Aanbesteding:	Nieuwbouw VO-school Groenewald
Aanbestedende Dienst:	Stichting Limburgs Voortgezet Onderwijs, SWbestuur v bijzonder en openb onderw
Referentie:	EA-LVO.2023-01

Toelichting:
2e NvI

00_plot klimaat - Verbouwing
Bestaand

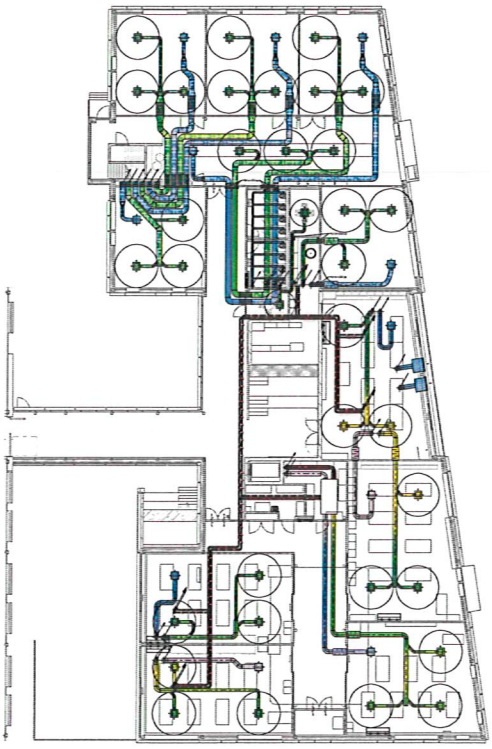
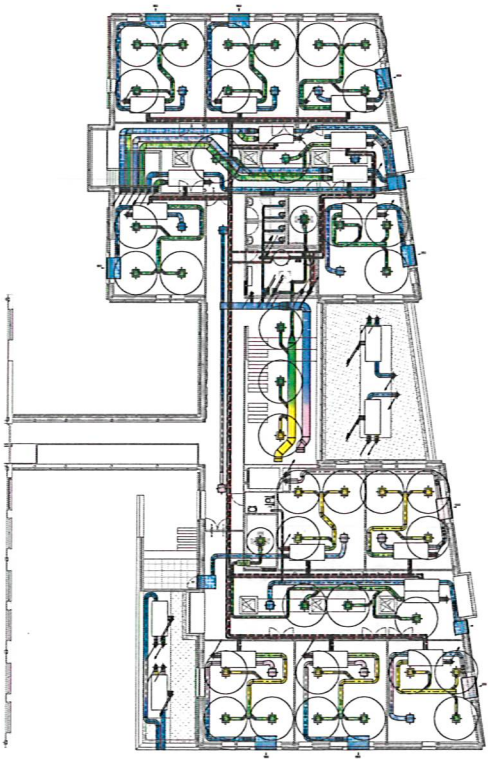
Vraag:
Wat is de bedoeling met de installaties in het bestaande gedeelte? Moet daar een stelpost voor aangehouden worden?

Antwoord:
Zie Word-bestand en tekening die zijn bijgevoegd in de map NvI op Tenderned.

De ventilatie-installatie dient conform bestek te worden uitgevoerd. Met betrekking tot de andere installaties dienen de volgende werkzaamheden te worden uitgevoerd. De verse luchtaanzuig en -afblaas geschiedt aan de achtergevel. Exacte positie af te stemmen op de vereiste verdunningsfactor.
